Voorontwerp openbare ruimte F2-4 blokken

Van Koetsveldstraat, Justus van Maurikstraat en Adèle Opzoomerstraat

17 maart 2025

Knelpunt 2 | Van Koetsveldstraat t.h.v. huisnr. 7

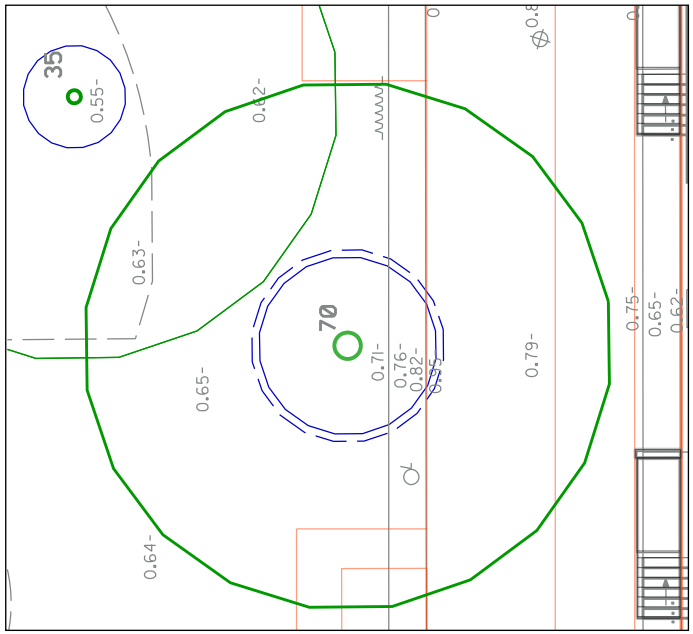
Ekotree: De weg verharding schuift op richting groenstrook. Dit betekent dat het trottoir dan wel de parkeerhavens ter hoogte van de boom komen te liggen. Effect: onhoudbaar

Schouw: In het SO verschuift de rijbaan 0.50 m richting de boom en ligt er verharding i.p.v. groen rondom de boom.

Aanpassing van SO in VO:
- Trottoir woningzijde en rijbaan versmallen
- Parkeervak buiten de oranje stippellijn brengen
- Maximaal groen rondom boom

Knelpunt 3 | Van Koetsveldstraat t.h.v. huisnr. 1

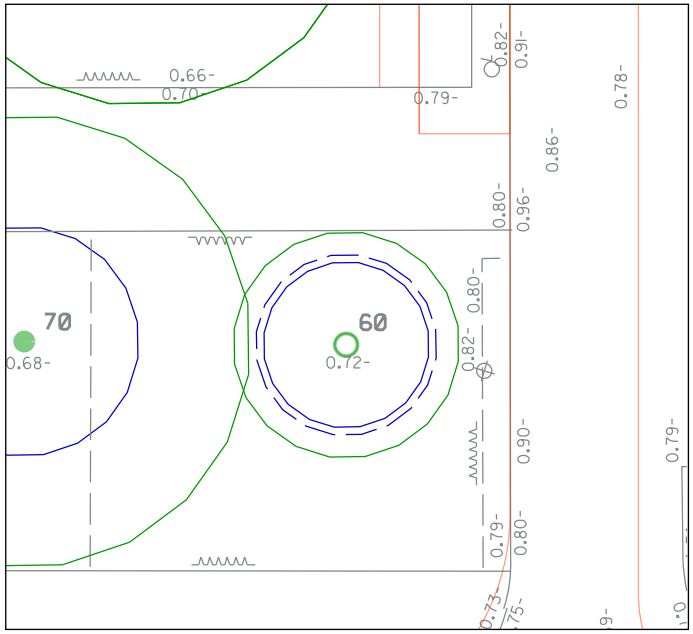
Ekotree: Boom 379767 staat momenteel in een rechthoekige graszone. In het nieuwe ontwerp wordt een deel van de hoek van het gras vervangen door verharding. Aan drie zijden van de boom wordt het grasperceel kleiner. De boom verliest daardoor een deel van zijn beworteling en van zijn doorwortelbaar volume. Effect: Aanzienlijk

Schouw: In het SO verschuift de rijbaan 0.50 m richting de boom en het plantvak wordt aan de noordzijde afgesneden/verhard.

Aanpassing van SO in VO:
- Trottoir woningzijde en rijbaan versmallen
- Noordzijde grens plantvak buiten oranje stippellijn brengen

In DO fase: Proefsleuven maken om vast te stellen of extra aanpassingen aan het ontwerp noodzakelijk zijn, m.n. aan de rechter-/oostzijde van de boom.

Knelpunt 4 | tussen Van Koetsveldstraat en J. v. Beersstraat

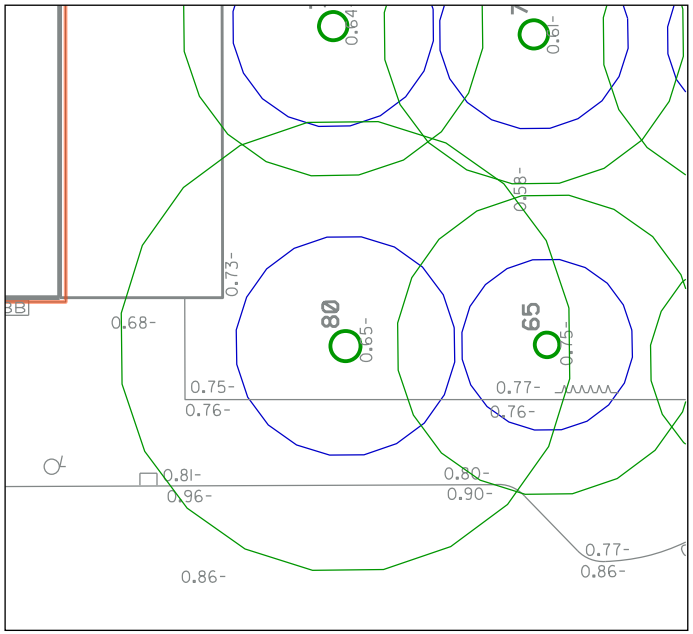
Ekotree Bij boomnr 379772 binnen de kritische wortelzone te liggen. Voor de aanleg van het trottoir zal in de stamvoet gehakt moeten worden om de bestrating te kunnen realiseren.
Effect: Onhoudbaar

Schouw: Opsluitband blijft op dezelfde plek liggen, geen aanpassing in het VO.

Vooraf aan de uitvoering/bij DO d.m.v. proefsleuf de hoogte van de opsluitband bepalen om schade aan evt. wortels te voorkomen.

Knelpunt 5 | Justus van Maurikstraat t.h.v. huisnr. 8

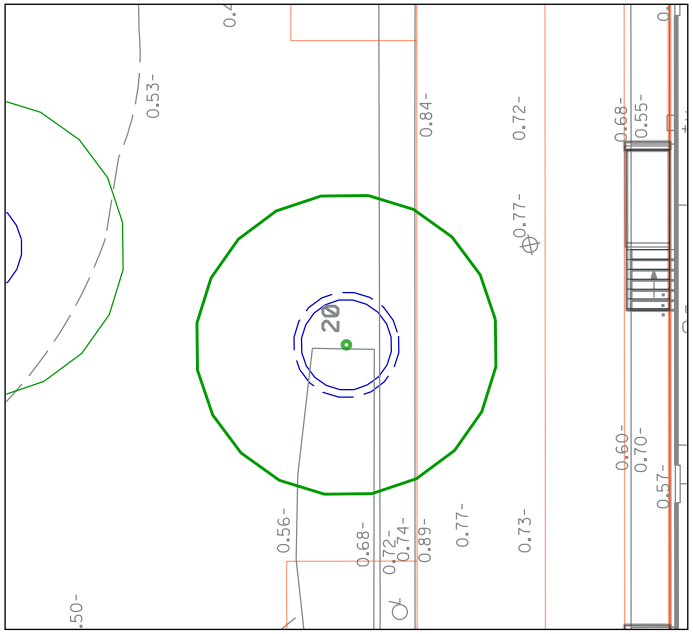
Ekotree: De parkeerhavens in de Justus van Maurikstraat komen over boomnr 4035320 te liggen. Effect: onhoudbaar

Schouw: Het zijn niet de parkeerhavens die het probleem geven, maar de heesters aan de zuidzijde van de boom. Bij het verwijderen van de heesters zullen de wortels van de boom beschadigen. De boom wortelt met name richting deze heesters (zie foto stamvoet). Daarnaast is de toename van bestrating rond de stam ook een punt waarmee veel wortels verloren zouden gaan. Deze boom is niet te behouden.

Aanpassing van SO in VO:
- Trottoir woningzijde en rijbaan versmallen
- Maximaal groen rondom boom en zuidzijde plantvak heesters behouden

Naschrift: struiken zijn in september 2024 door aannemer verwijderd.

Knelpunt 6 | Justus van Maurikstraat t.h.v. huisnr. 1

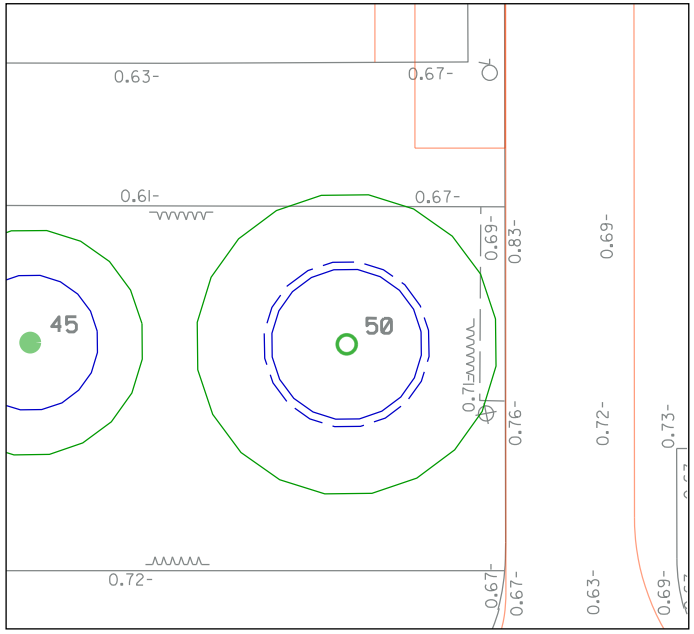
Ekotree Het groenvak rond boom 379776 wordt aan drie zijden ingeperkt en vervangen door verharding. Effect: aanzienlijk

Schouw: In het SO verschuift de rijbaan 0.55 m richting de boom en het plantvak wordt aan de noordzijde afgesneden/verhard.

Aanpassing van SO in VO:
- Trottoir woningzijde en rijbaan versmallen
- Noordzijde grens plantvak buiten oranje stippellijn brengen

In DO fase: Proefsleuven maken om vast te stellen of extra aanpassingen aan het ontwerp noodzakelijk zijn, m.n. aan de rechter-/oostzijde van de boom.

Knelpunt 7 | Adele Opzoomerstraat t.h.v. huisnr. 11

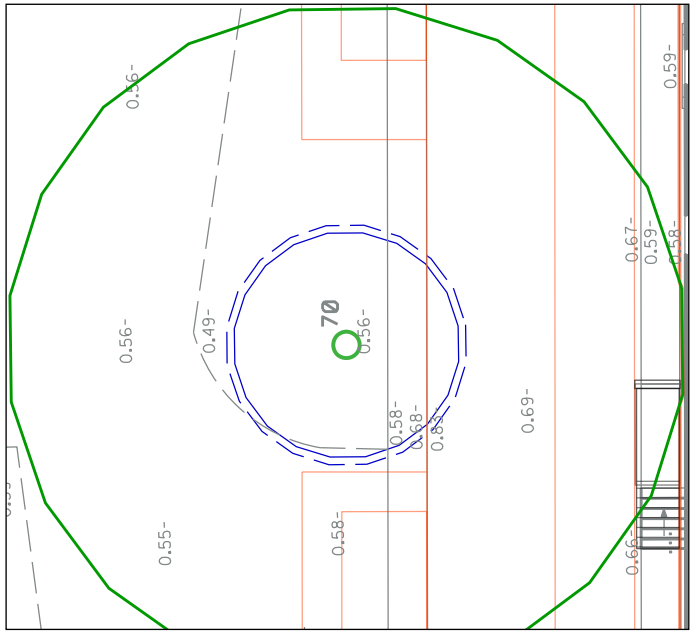
Ekotree: Het nieuwe parkeervak en trottoir komt op de locatie van de desbetreffende boom te liggen. Effect: onhoudbaar

Schouw: Verwijderen van omliggende heesterbeplanting heeft waarschijnlijk geen hele grote gevolgen voor de wortels van de boom.

Aanpassing van SO in VO:
- Trottoir woningzijde en rijbaan versmallen
- Parkeervak buiten de oranje stippellijn brengen
- Maximaal groen rondom boom

In DO fase: Proefsleuven maken om vast te stellen of extra aanpassingen aan het ontwerp noodzakelijk zijn, m.n. aan de rechter-/oostzijde van de boom.

Knelpunt 8 | Adele Opzoomerstraat t.h.v. huisnr. 5 & 6

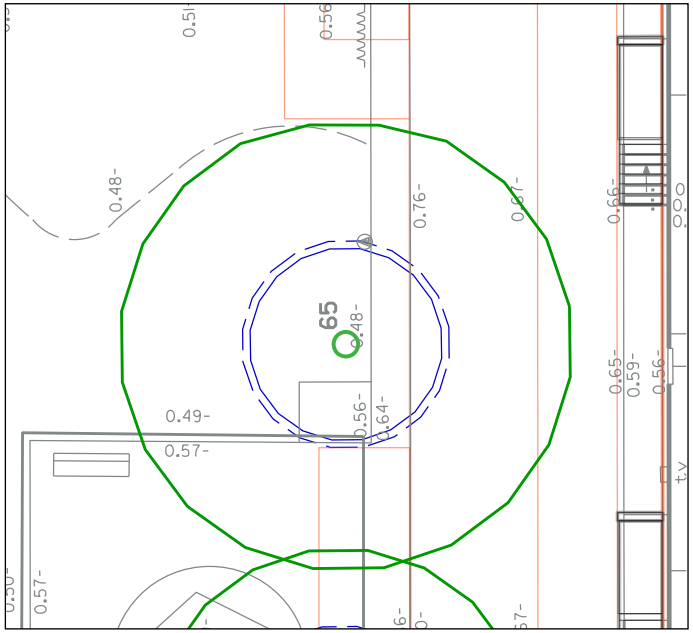
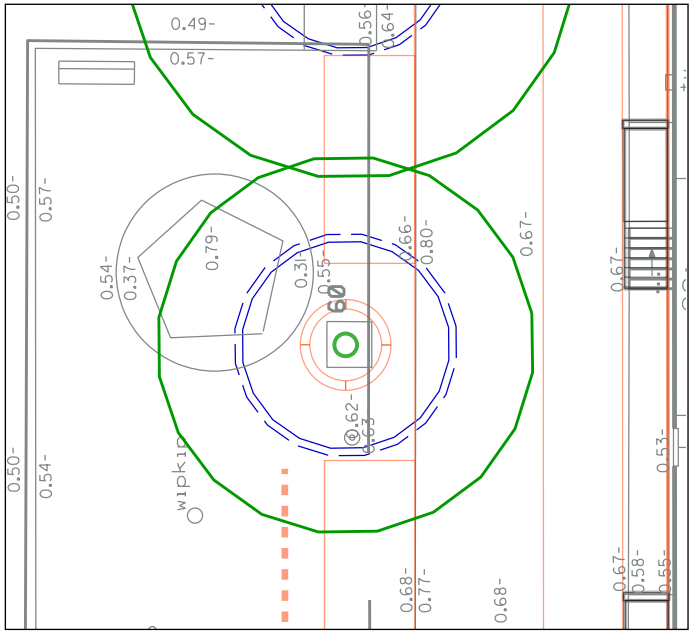
Ekotree: Het nieuwe parkeervak en trottoir komt op de locatie van de desbetreffende boom te liggen. Effect: onhoudbaar

Schouw: Maaiveld aan noordwestzijde boom is verhoogd! Verwijderen van omliggende heesterbeplanting heeft waarschijnlijk geen hele grote gevolgen voor de wortels van de boom. Het toevoegen van verharding wel!
Het graven om de verhoging in het plantvak weg te nemen en daarna het cunet uit te graven voor de beplanting zullen zo veel wortel schade geven dat de boom los komt te staan. In dat geval is boom onhoudbaar.

Aanpassing van SO in VO:
- Trottoir woningzijde en rijbaan versmallen
- Parkeervak buiten de oranje stippellijn brengen
- Maximaal groen rondom boom
- Hoogteverschil onder kroonprojectie behouden

In DO fase: Proefsleuven maken om vast te stellen of extra aanpassingen aan het ontwerp noodzakelijk zijn (waaronder gelijk houden van het maaiveld), m.n. aan de rechter-/oostzijde van de boom.

Knelpunt 10 | Adele Opzoomerstraat t.h.v. huisnr. 1

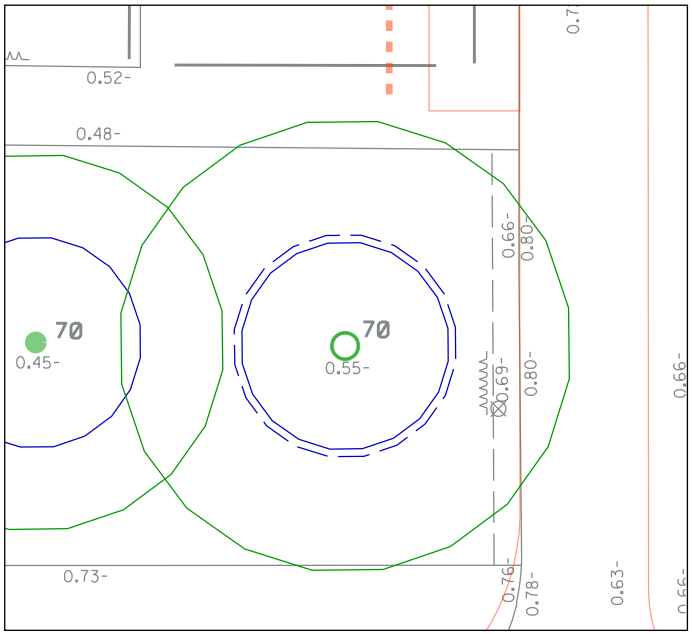
Ekotree: De grasstrook waar boom 379779 staat wordt van drie zijden verkleind voor verharding. Effect: onhoudbaar

Schouw: In het SO verschuift de rijbaan 0.60 m richting de boom en het plantvak wordt aan de noordzijde afgesneden/verhard. Verkleining aan de zuidzijde valt ruim buiten de minimale graaf-afstand + 0.20 m.

Aanpassing van SO in VO:
- Trottoir woningzijde en rijbaan versmallen
- Noordzijde grens plantvak buiten oranje stippellijn brengen

In DO fase: Proefsleuven maken om vast te stellen of extra aanpassingen aan het ontwerp noodzakelijk zijn, m.n. aan de rechter-/oostzijde van de boom.

Knelpunt 11 | Tussen Adele Opzoomerstr. en Top Naeffstr.

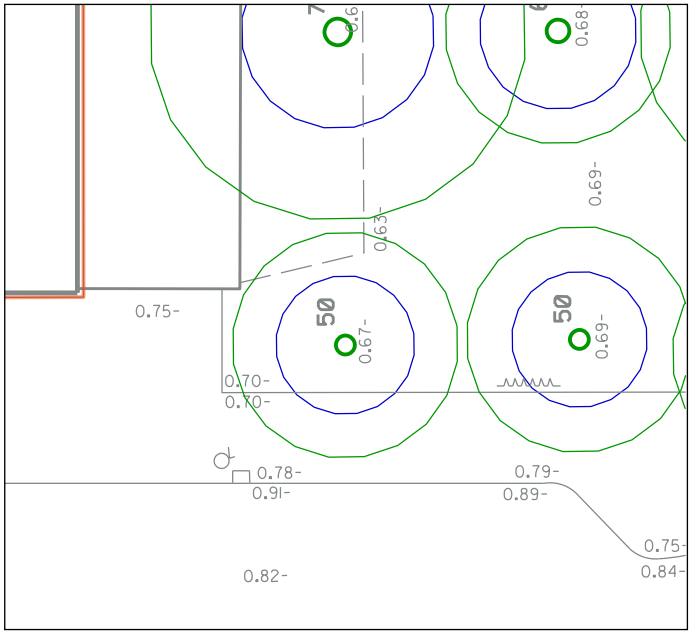
Ekotree De nieuwe verharding komt zeer dicht op boom 414591 te liggen. Effect: onhoudbaar

Schouw: In het SO verschuift de opsluitband 0.15 m richting stamvoet. Trottoir is hier al minimaal (1.80 m), verder versmallen is niet wenselijk.

Aanpassing van SO in VO:
- Geen

In DO fase: D.m.v. proefsleuf bepalen of verhogen van de opsluitband mogelijk is om schade aan evt. wortels te voorkomen. Desgewenst ter plaatse van de boom een puntvernauwing in het trottoir aanbrengen.
